「海龍二號離岸風力發電計畫
環境影響差異分析報告
(第一次變更)」

專案小組初審會議
第一次書面意見回覆說明對照表

中華民國 109 年 4 月

圖 1.5.3-1 船舶海上作業施工期間 TSP 最大日平均值增量模擬圖

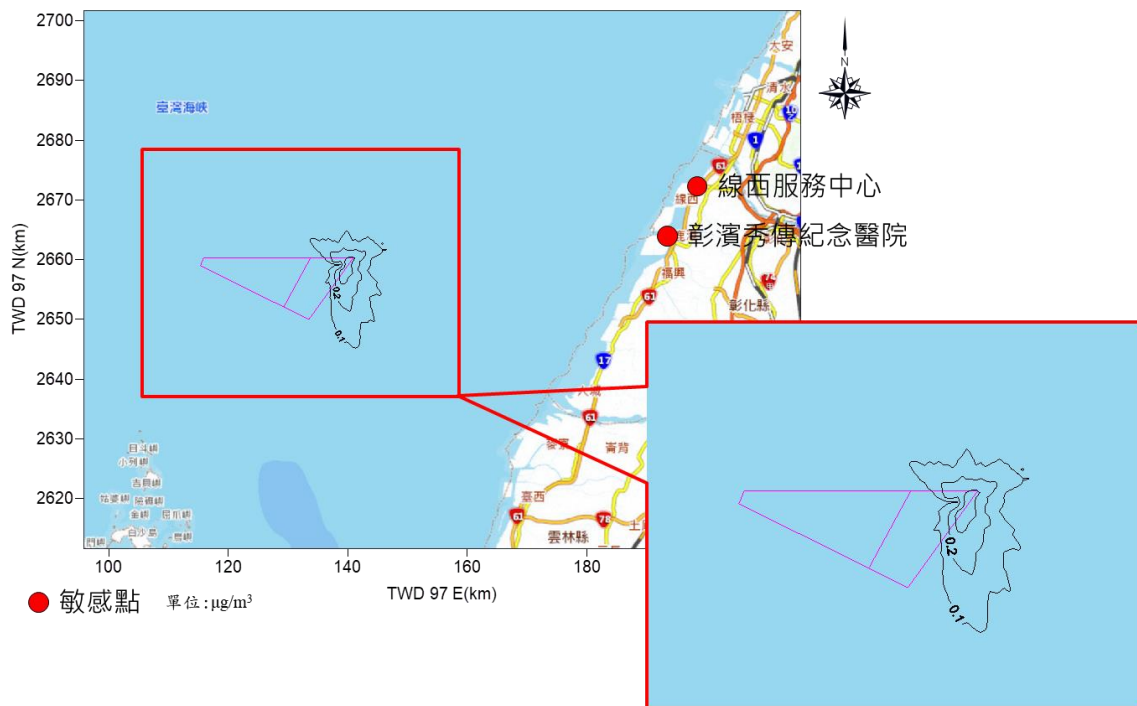
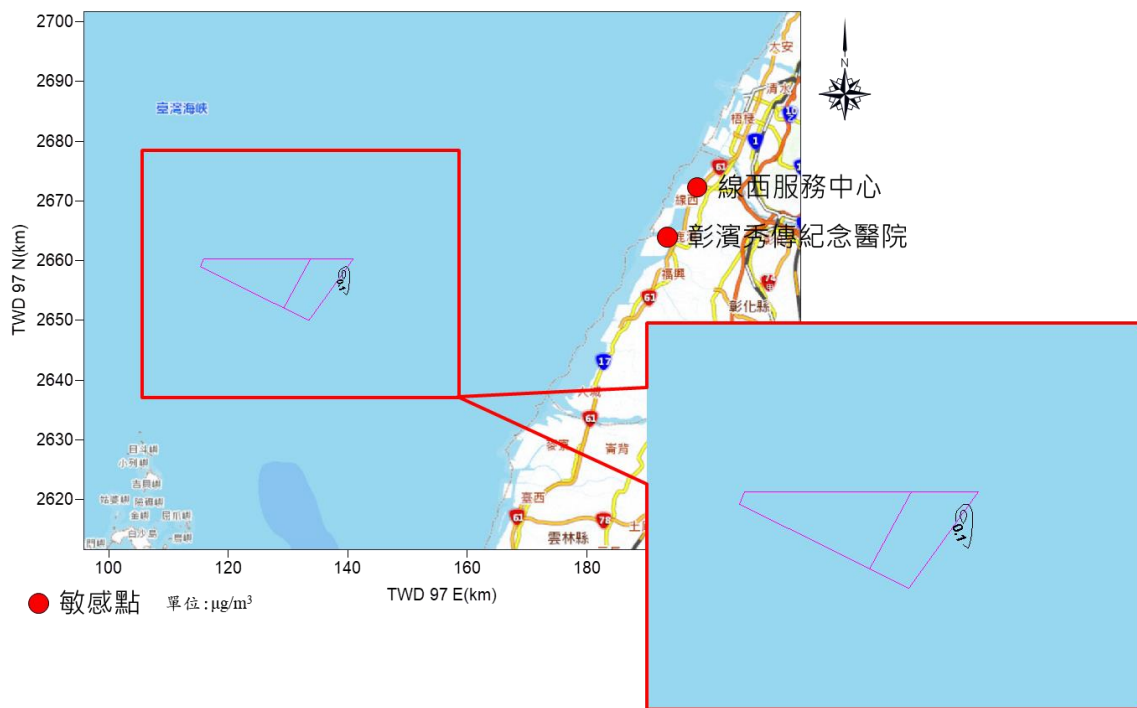
審查意見	答覆說明	修訂處	
		章節	頁次
二、請說明本次變更風機基礎及保護工之基礎設計是否變更？請說明變更前後風機基礎及保護工之差異。	<p>敬謝委員指教。本次變更維持原環說已承諾採用套筒式基座，因基礎型式未變更，故防淘刷工程之設計亦未調整。簡要說明如下：</p> <p>(一) 水下基礎採結構增強規劃，整體量體差異不大。</p> <p>(二) 本計畫將在施工前進行更詳盡地質調查及於細部設計階段評估防淘刷之設置必要性或調整防淘刷設計。</p> <p>(三) 本計畫海底防淘刷保護將不會採用對海域生態影響較大之拋石措施，且未來本計畫若經設計考量需設置防淘刷保護時，將選用能增強藻類及生物附著能力之人造墊塊為原則，以彌補因海底硬鋪面增加所消失棲息地環境。</p>	—	—
三、請說明變更前後海上工程及作業船隻之差異及其對環境之影響分析。	<p>敬謝委員指教。依據海上風機施工實務經驗，風機大型化對於作業船隻數量和耗油量沒有太大差異，因此本次變更與原環說採相同保守評估條件，假設海上變電站工程、海域纜線工程、風機間纜線工程、風機基礎施工、風機上部組件安裝工程、安裝完成後機電測試工程等所有海上工程項目於同一時間，於風場內離岸最近一側同時施做，以單日海上工程作業船隻最大操作數量模擬其對空氣品質影響程度。</p> <p>由於本計畫風場離岸最近距離約45~55公里，因此施工階段船隻空污排放源距離岸上敏感受體(彰濱秀傳紀念醫院和線西服務中心)相對遙遠，變更前後空氣污染物增量極為輕微，此外，本計畫已擬定原環說空氣品質環境保護對策，以降低本計畫開發對於空氣品質環境衝擊。說明如下：</p> <p>(一) 空氣品質模擬結果</p> <p>以ISCST3模式保守模擬在同一時間內之最多作業船隻數量情況，其各空氣污染物擴散模擬結果如表1.5.3-2、圖1.5.3-1、圖1.5.3-2所示，最大著地濃度落於場址周邊區域。</p> <p>TSP經遠距離擴散至敏感受體彰濱秀傳紀念醫院最大日平均值增量0.01微克/立方公尺，最大年平均增量為0.00(0.0007)微克/立方公尺；經遠距離擴散至敏感受體線西服務中心最大日平均值增量為0.01微克/立方公尺，最大年平均增量為</p>	6.1.1 7.1	6-3~6-9 7-9

審 查 意 見	答 覆 說 明	修 訂 處	
		章 節	頁 次
	<p>0.00(0.0007)微克/立方公尺，與背景濃度加成後均符合空氣品質標準。</p> <p>PM₁₀經遠距離擴散至敏感受體彰濱秀傳紀念醫院最大日平均值增量0.01微克/立方公尺，最大年平均增量為0.00(0.0007)微克/立方公尺；經遠距離擴散至敏感受體線西服務中心最大日平均值增量為0.01微克/立方公尺，最大年平均增量為0.00(0.0007)微克/立方公尺，與背景濃度加成後均符合空氣品質標準。</p> <p>PM_{2.5}經遠距離擴散至敏感受體彰濱秀傳紀念醫院最大日平均值增量為0.01微克/立方公尺，最大年平均增量為0.00(0.0006)微克/立方公尺；經遠距離擴散至敏感受體線西服務中心最大日平均值增量為0.01微克/立方公尺，最大年平均增量為0.00(0.0006)微克/立方公尺。本案線西服務中心PM_{2.5}背景值為58微克/立方公尺，已超過空氣品質標準，評估之敏感受體與背景濃度加成後高於空氣品質標準。</p> <p>SO₂經遠距離擴散至敏感受體彰濱秀傳紀念醫院最大小時平均值增量為1.19ppb，日平均最大值增量為0.08ppb，年平均增量為0.01ppb；經遠距離擴散至敏感受體線西服務中心最大小時平均值增量為1.46ppb，日平均最大值增量為0.08ppb，年平均增量為0.01ppb，與背景濃度加成後均符合空氣品質標準。</p> <p>NO₂經遠距離擴散至敏感受體彰濱秀傳紀念醫院最大小時平均值增量為0.10ppb，年平均最大增量為0.00(0.0006)ppb；經遠距離擴散至敏感受體線西服務中心最大小時平均值增量為0.11ppb，年平均最大增量為0.00(0.0006)ppb，與背景濃度加成後均符合空氣品質標準。</p> <p>(二) 環境保護對策</p> <ol style="list-style-type: none"> 1. 工作船舶使用當時工作港口可取得之最低含硫量油品。 2. 工作船隻廢氣排放管加裝濾煙器或活性碳過濾或其他施工時已商業化之最佳可行控制技術。

圖 1.5.4-2 本次變更 11MW 及 15MW 風機佈設示意圖

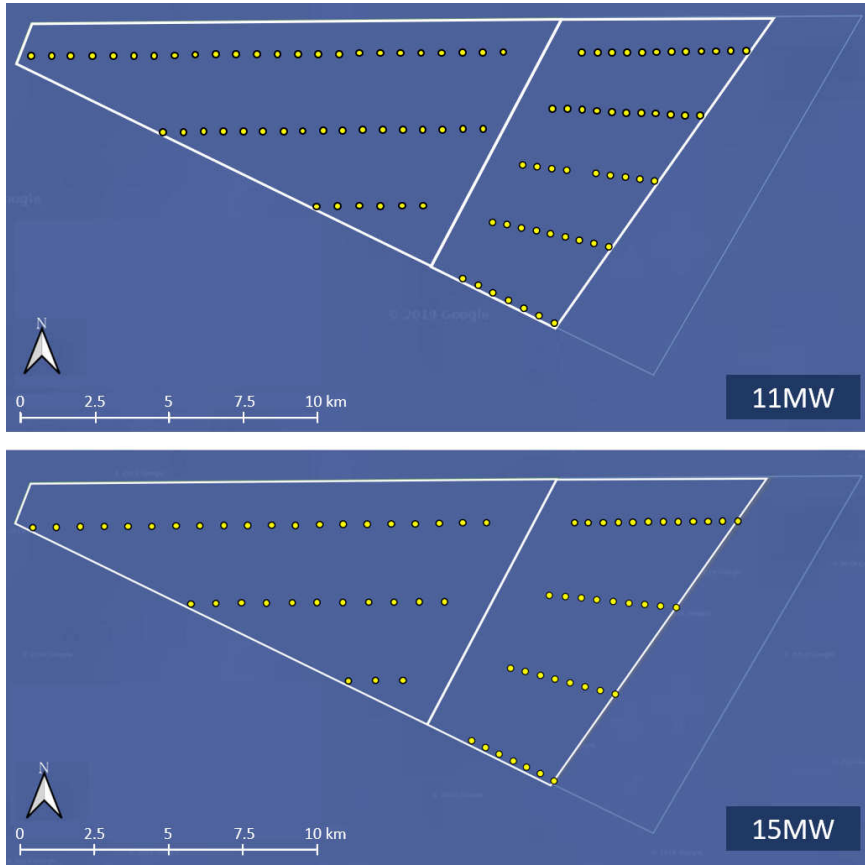
審查意見	答覆說明	修訂處	
		章節	頁次
四、新增之11~15MW風機間距將依風力機組型式及場址風況評估結果進行佈置，至少符合政策環評大於500公尺規定。請說明新增風機間距，是否仍依據平行盛行風間距至少為葉片直徑7倍，非平行盛行風間距至少為葉片直徑5倍，與相鄰風場間距至少為葉片直徑6倍等原則規劃。	<p>敬謝委員指教。本次變更係因應國際間風機大型化趨勢，擬規劃新增11MW~15MW大型化風機方案，並未涉及6MW~9.5MW原風機方案之單機容量、機組間距等規模條件，另考量未來技術提升，原環說書已說明未來風機佈置將可能採用單機容量更大之機組、並有不同風機間距調整之可能性。以下茲就變更理由、減輕環境影響之考量、技術實施必要之考量分別說明如下。</p> <p>(一) 變更理由</p> <p>因應全球風機已朝向大型化發展(圖1.5.4-1)，評估以6MW~9.5MW原風機方案之佈置條件，尚無法適用至大型化風機方案，故本次變更以規劃新增11MW~15MW大型化風機方案，另行設定該方案之適用規模條件。海龍二號風場依據「彰化外海岸風電潛力場址海域預定航道」退縮風場，由100.5km²減少為59.2km²，面積減少40%(圖1.5.4-2)，故擬採更大型化風機，以符合政府核准分配容量。</p> <p>(二) 減輕環境影響之考量</p> <p>爰本計畫除因應風機大型化趨勢外，仍以可減輕環境影響為考量，若以原風機方案與大型化風機方案進行比對，已預估可減少風機設置數量(詳如表1.5.4-1及表1.5.4-2)，且預期機組陣列量將減少，退縮空間亦將增加；另也可減少水下基礎、施作基樁數量，是採用大型化風機之方案，評估將可降低整體環境影響之衝擊，如減少水下噪音、海床懸浮固體擾動、底棲生態等海域環境之影響，並增加空域環境之鳥類飛行空間。</p> <p>(三) 技術實施必要之考量</p> <p>若就技術實施必要進行考量，經近年實際調查結果，本場址風況屬集中且穩定之盛行風向，主要風向為30度，其需與非盛行風向方位綜合考量，以制定出合理可行的佈置間距條件，並透過場址內減少機組陣列排數，以使氣流降至最低，減少風機設備影響，確保專案達到減輕環境影響之目標。</p> <p>本計畫原提送環差報告因應新增11~15MW規劃，新增之風機間距依風力機</p>	4.1	4-1~4-4

審查意見	答覆說明	修訂處	
		章節	頁次
	<p>組型式及風況評估結果進行佈置，並符合政策環評大於500公尺規定。本次審查因應委員書面意見，考量海域地質條件、水深及沙波移動特性後，風機間距調整為不小於660公尺，以降低氣流強度、及減低對於風機設備之影響，並達到降低環境衝擊之目標，佈置示意如圖1.5.4-2所示。惟未來仍以符合風機供應商就行業標準、設計標準評估配置為準。</p> <p>(四) 相鄰風場間距</p> <p>本計畫6MW~9.5MW原風機方案之相鄰風場間距為至少葉片直徑6倍(906~984公尺)；經本次變更新增11MW~15MW風機機組佈設規劃後，相鄰風場間距調整為906~1,380公尺，增加邊界緩衝空間寬度最多約474公尺，提升空域環境之鳥類飛行廊道。</p>

圖 1.6.2-1 海底地形圖

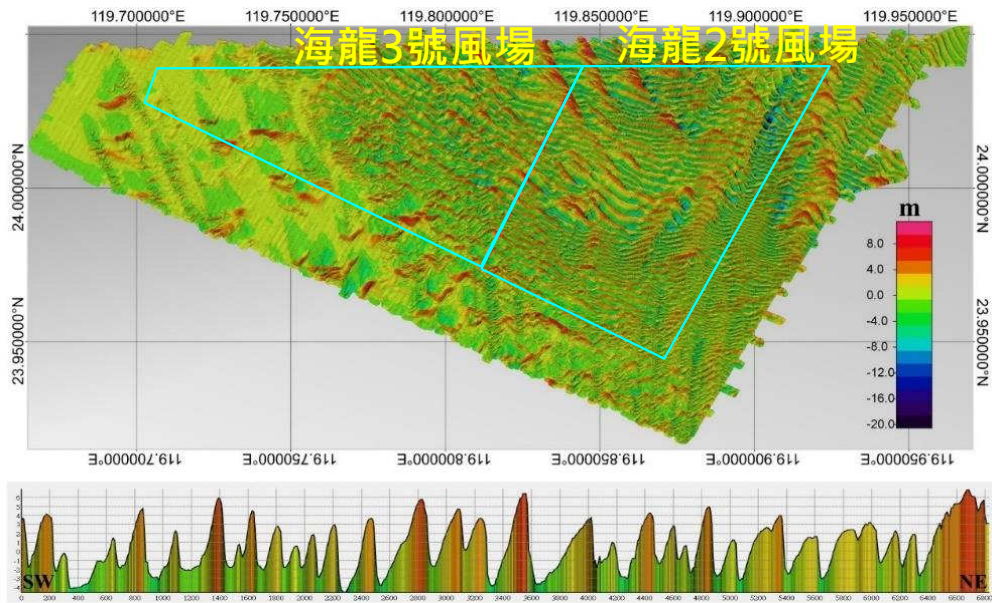
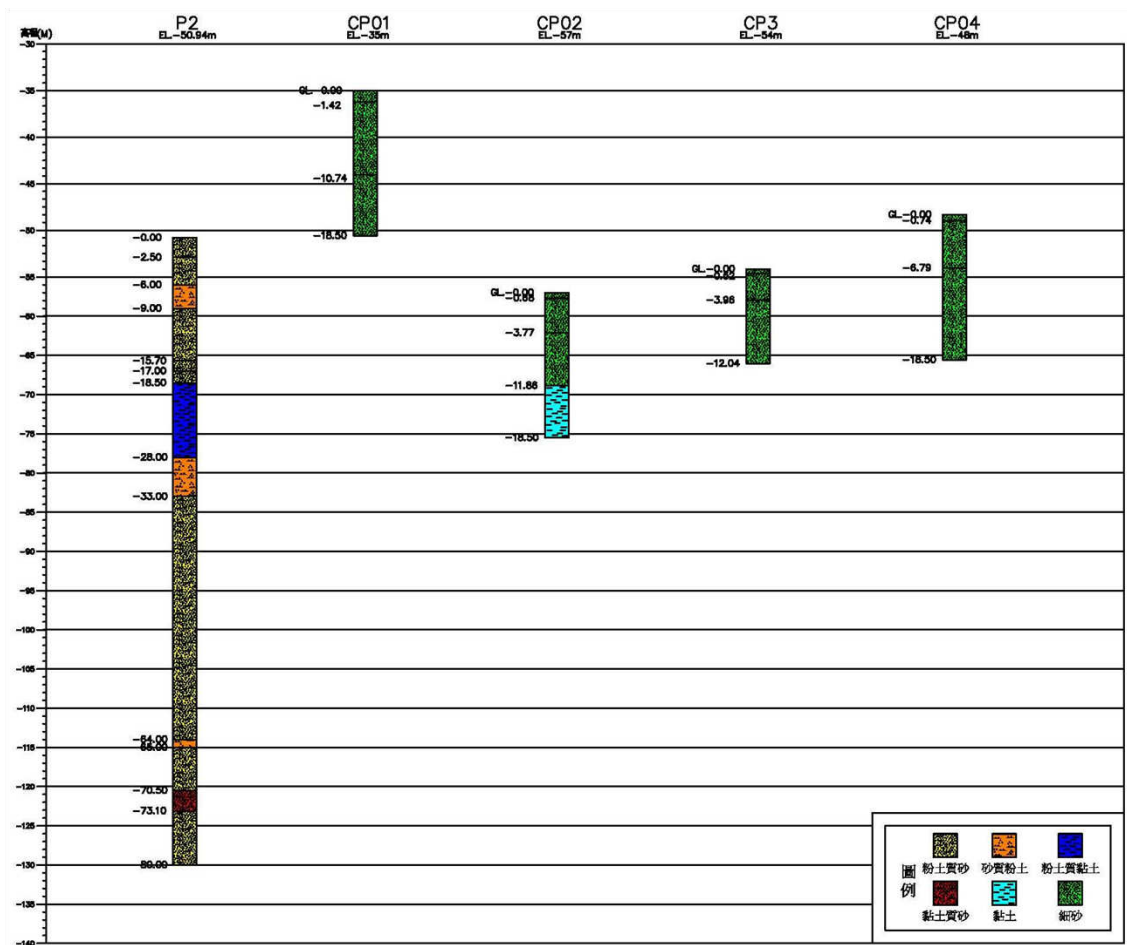
審查意見	答覆說明	修訂處	
		章節	頁次
<p>二、變更後總發電量不變，但風機數量減少，單機量體變大，是否對海床之承載力亦改變？其影響為何？</p>	<p>敬謝委員指教。本計畫已於環說階段針對風場地形地質進行調查，調查項目包含高解析淺層地質震測、火花放電式淺層地質震測、探鑽取樣及圓錐貫入試驗、高密度水深探測等，以了解風場海域地形地質環境現況。並規劃於結構設計階段將採用鑽探及震測圓錐貫入試驗、機率型地震危害度分析、SHAKE軟體分析、Nataraja & Gill簡易經驗法等進行土壤液化潛能評估，以評估最適風機基礎及結構設計。且原環說已承諾將於施工前進行更詳盡地質調查與鑽探，供做為風機基礎及其施工設計之依據，並將因應場址地質特性進行施工規劃。</p> <p>(一) 環評階段地形地質調查結果</p> <p>本計畫已於環說階段針對風場地形地質進行調查，調查項目包含高解析淺層地質震測、火花放電式淺層地質震測、探鑽取樣及圓錐貫入試驗、高密度水深探測等，以了解風場海域地質環境狀況，說明如下：</p> <p>1. 海域地形</p> <p>風場海床主要為沙波地形，呈西北-東南走向，西南翼較緩，東北翼較陡，沙波略有向東北移動的趨勢，詳圖1.6.2-1。</p> <p>2. 海域地質</p> <p>(1) 依據地質震測及鑽探調查結果，風場海域未有已知的活動斷層。</p> <p>(2) 依據鑽探調查結果，地質以未膠結之粉土質砂、粉土與黏土為主，調查位置及結果詳圖1.6.2-3所示。</p> <p>(二) 結構設計階段地震、斷層、土壤液化危害度分析規劃</p> <p>結構設計階段將採用鑽探及震測圓錐貫入試驗、機率型地震危害度分析、SHAKE軟體分析、Nataraja & Gill簡易經驗法等進行土壤液化潛能評估，以評估最適風機基礎及結構設計。說明如下：</p> <p>1. 針對鑽探及震測圓錐貫入試驗 (Seismic CPT)進行計算分析和比對，以確定設計地震條件下的液化層。</p> <p>2. 風機結構設計階段將進行機率型地震危害度分析以符合API RP 2EQ 規範中L3的暴露等級，並據以進行液化潛能分析。</p>	—	—

審查意見	答覆說明	修訂處	
		章節	頁次
	<p>分析項目包含所有台灣鄰近斷層對海龍場址的影響以及產生的機率危害曲線。</p> <p>3. 進行SHAKE軟體分析，以獲得受當地土壤影響的局部設計頻譜，確認液化潛能。</p> <p>4. 考量颱風波浪引起的海床土壤液化分析，參考國外經驗，採用Nataraja & Gill簡易經驗法進行分析。</p> <p>(三) 另原環說已承諾將於施工前進行更詳盡地質調查與鑽探，供做為風機基礎及其施工設計之依據，並將因應場址地質特性進行施工規劃。</p>

圖 1.8.2-2 本次變更 11MW 及 15MW 風機佈設示意圖

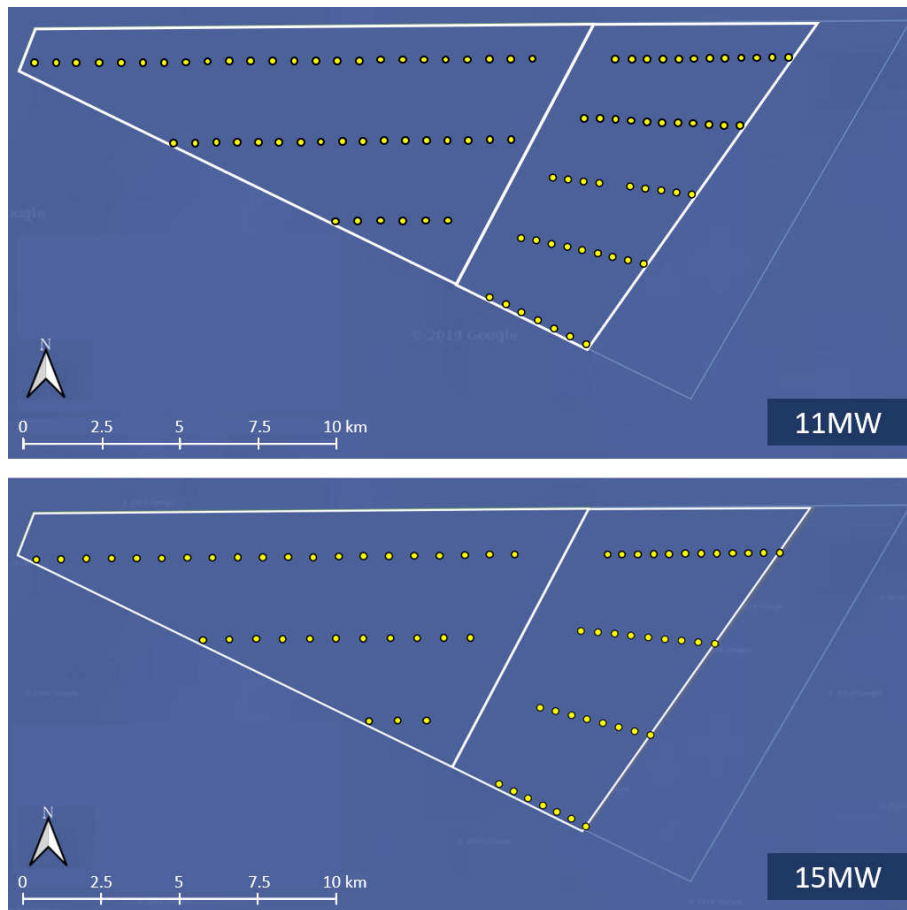
審查意見	答覆說明	修訂處	
		章節	頁次
二、表4.2-2變更說明中，對於最小機組間距，係以不少於500公尺為規劃，並非以葉片直徑為規劃，請補充說明或修正。	<p>敬謝委員指教。本次變更係因應國際間風機大型化趨勢，擬規劃新增11MW~15MW大型化風機方案，並未涉及6MW~9.5MW原風機方案之單機容量、機組間距等規模條件，另考量未來技術提升，原環說書已說明未來風機佈置將可能採用單機容量更大之機組、並有不同風機間距調整之可能性。以下茲就變更理由、減輕環境影響之考量、技術實施必要之考量分別說明如下。</p> <p>(一) 變更理由</p> <p>因應全球風機已朝向大型化發展(圖1.8.2-1)，評估以6MW~9.5MW原風機方案之佈置條件，尚無法適用至大型化風機方案，故本次變更以規劃新增11MW~15MW大型化風機方案，另行設定該方案之適用規模條件。海龍二號風場依據「彰化外海岸風電潛力場址海域預定航道」退縮風場，由100.5km²減少為59.2km²，面積減少40%(圖1.8.2-2)，故擬採更大型化風機，以符合政府核准分配容量。</p> <p>(二) 減輕環境影響之考量</p> <p>爰本計畫除因應風機大型化趨勢外，仍以可減輕環境影響為考量，若以原風機方案與大型化風機方案進行比對，已預估可減少風機設置數量(詳如表1.8.2-1及表1.8.2-2)，且預期機組陣列量將減少，退縮空間亦將增加；另也可減少水下基礎、施作基樁數量，是採用大型化風機之方案，評估將可降低整體環境影響之衝擊，如減少水下噪音、海床懸浮固體擾動、底棲生態等海域環境之影響，並增加空域環境之鳥類飛行空間。</p> <p>(三) 技術實施必要之考量</p> <p>若就技術實施必要進行考量，經近年實際調查結果，本場址風況屬集中且穩定之盛行風向，主要風向為30度，其需與非盛行風向方位綜合考量，以制定出合理可行的佈置間距條件，並透過場址內減少機組陣列排數，以使氣流降至最低，減少風機設備影響，確保專案達到減輕環境影響之目標。</p> <p>本計畫原提送環差報告因應新增11~15MW規劃，新增之風機間距依風力機</p>	4.1 4.2	4-1~4-4 4-5~4-8
